OPINIÓN TÉCNICA N° 0795-2023-SERNANP-DGANP

"PLAN DIRIGIDO A LA REMEDIACION DE LA ESTACION MORONA"

Oficio N° 394-2023-MINEM/DGAAH/DEAH

Figura N° 02: Superposición de la Estación Morona, Oleoducto Nor Peruano y áreas de interés; con respecto al área de estudio hidrobiológico, la Zona Reservada Santiago Comaina y su Zona de amortiguamiento.

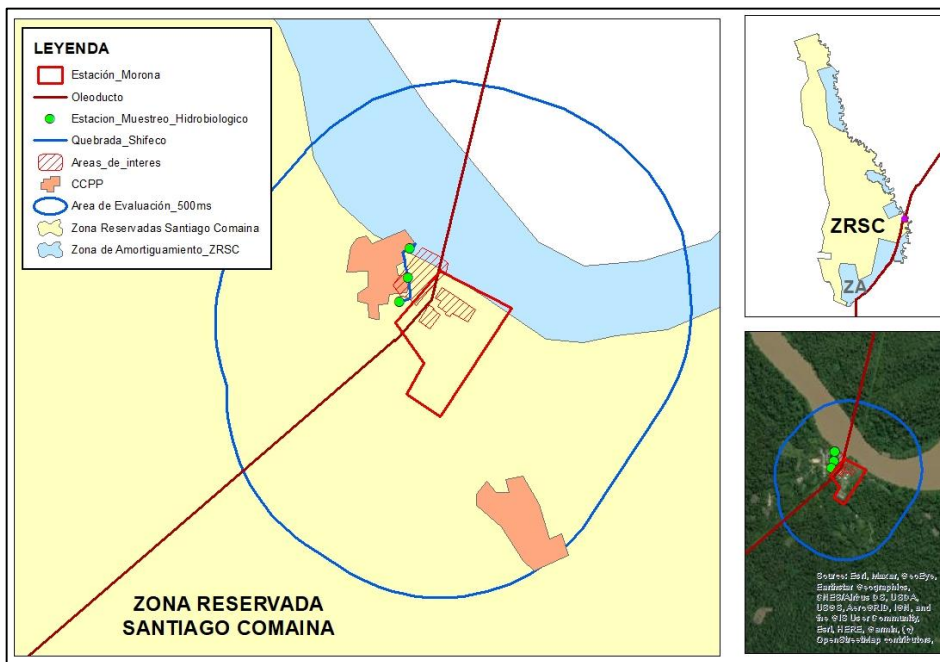
Observación: El titular debe precisar la extensión (en hectáreas) y alcanzar los shapefile del área sobre la cual tendría alcance el Plan de Remediación Estación Morona, la cual debería abarcar el área de estudio contemplada en el “Plan de trabajo denominado: “Evaluación hidrobiológica para el plan dirigido a la remediación de la estación morona”, el cual fue opinado por el SERNANP mediante OPINIÓN TÉCNICA N° 1049-2021-SERNANP-DGANP.

Fuente: Plano N°18 Apéndice I y OPINIÓN TECNICA N° 0516-2023-SERNANP-DGANP

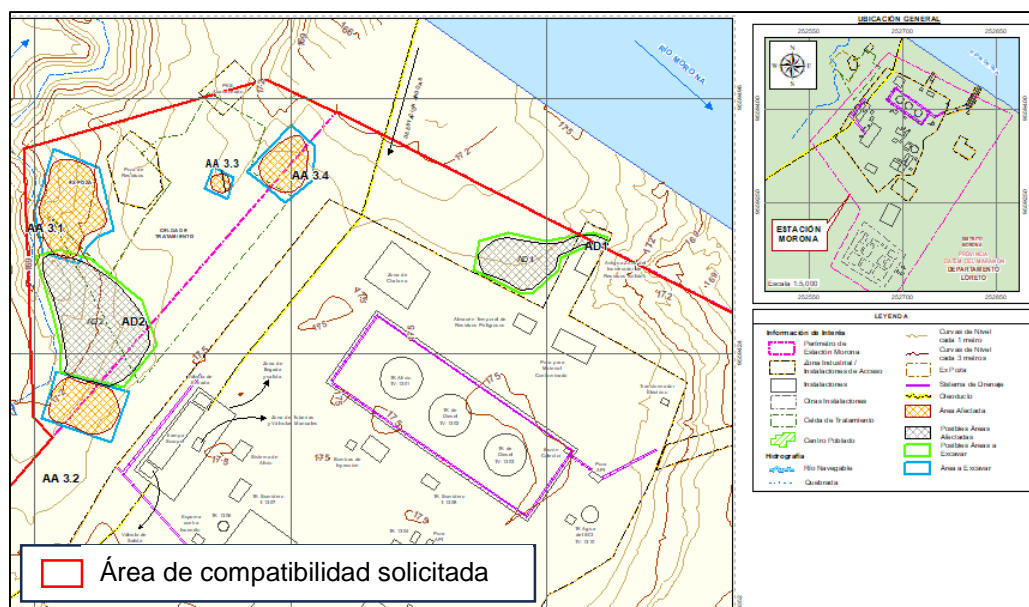
- De la revisión del Plano N°18 Propuesta de ubicación de áreas a excavar, Apéndice I. Mapas y Planos, editable, se ha verificado que habría componentes de la actividad que se ubican fuera del área de compatibilidad opinada, ver siguiente figura:

Conclusión 1: Observación No absuelta.

Figura: Compatibilidad respecto a la información del Plano N°22 (Áreas para Remediación EMorona - Compatibilidad Sernanp_Rev. B)

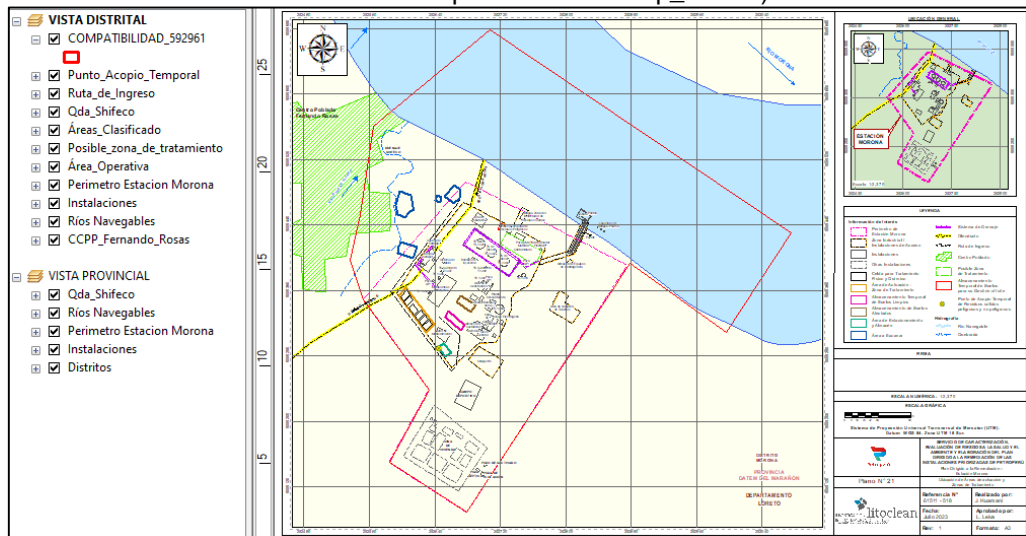
- De la revisión de los Planos N°21 y N°22, y el área de compatibilidad otorgada mediante se ha verificado que los componentes de la actividad se encontrarían dentro del área de compatibilidad otorgada.

Conclusión 2: Observación absuelta.

Figura N° 1. Clasificación climática de la Estación Morona

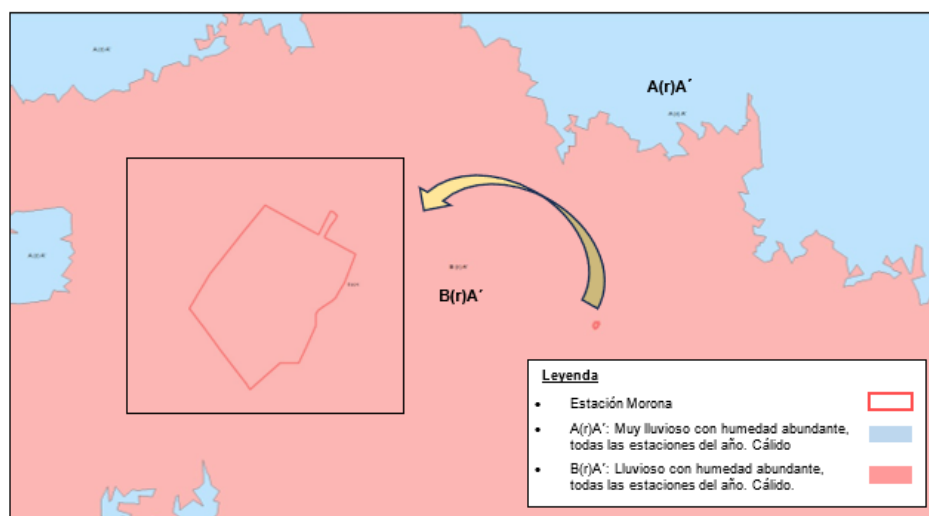
Observación: Al respecto, deberá incorporar información correspondiente al Mapa de Clasificación Climática (2020)¹⁰ del SENAMHI.

El área de estudio se encuentra situada dentro de la clasificación B(r)A', tal y como se muestra en la siguiente imagen.

Conclusión 2: Observación absuelta.

Fuente: Plano N° 21 del PDR

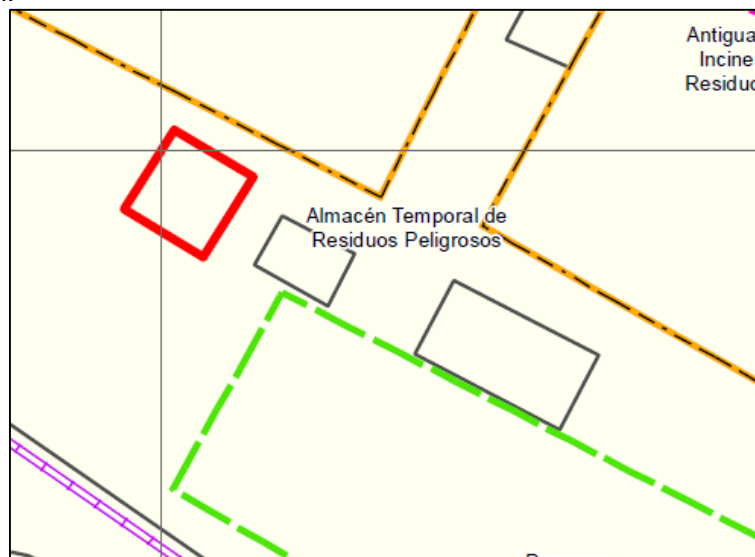
Asimismo, se verificó la referencia al Plano 21, donde se pudo identificar un “área temporal de residuos peligrosos” y “área de almacenamiento temporal gestión off site”, tal como se muestra a continuación:

Sin embargo, de acuerdo a lo señalado en la observación se debe indicar la ubicación en coordenadas de estos puntos de acopio tanto de residuos peligrosos y no peligrosos, los cuales deben estar incluidos en el Plano 21 al que se hace referencia.

Figura N° 2. Ubicación del Punto de Acopio Temporal de RRSS

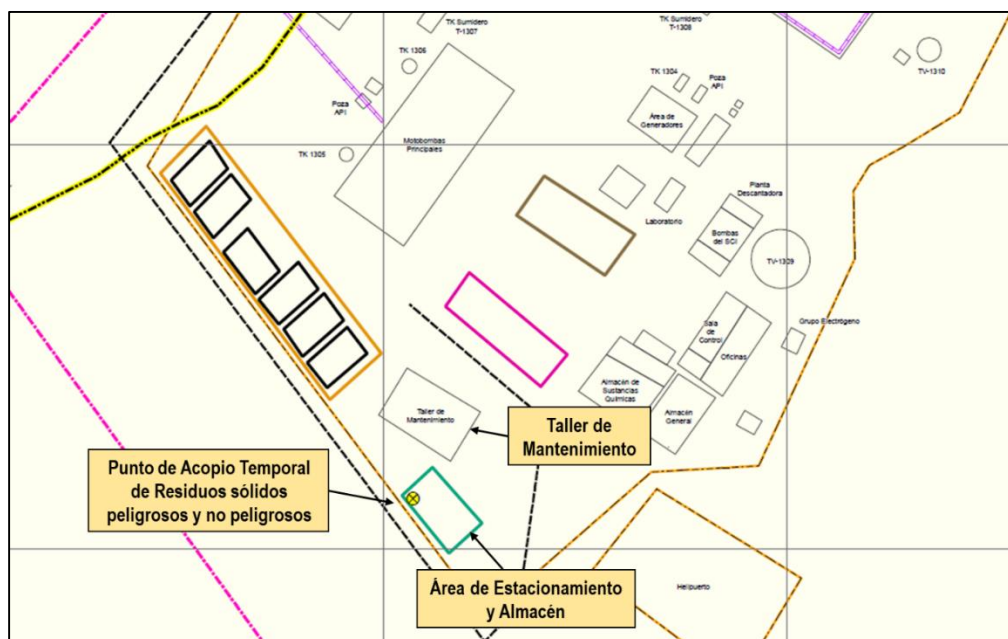
Observación: Al respecto, deberá precisar las coordenadas UTM de la ubicación de los puntos de almacenamiento de residuos (contenedores) y mencionar la frecuencia de retiro de residuos del ámbito del proyecto. Asimismo, debe señalar que todos los residuos generados en el sitio impactado deberán ser dispuestos en rellenos de seguridad y/o rellenos sanitarios autorizados y deben estar ubicados fuera del área natural protegida. Finalmente, debe incorporar el cumplimiento de lo dispuesto en la Resolución Presidencial N° 140-2020-SERNANP, respecto a la prohibición de ingreso de plásticos de un solo uso en la Áreas Naturales Protegidas.

almacén, la cual está ubicada al sureste del taller de mantenimiento, tal como se presenta en el Plano N° 21 Ubicación de las áreas de actuación y zona de tratamiento.

Conclusión 2: Observación absuelta.
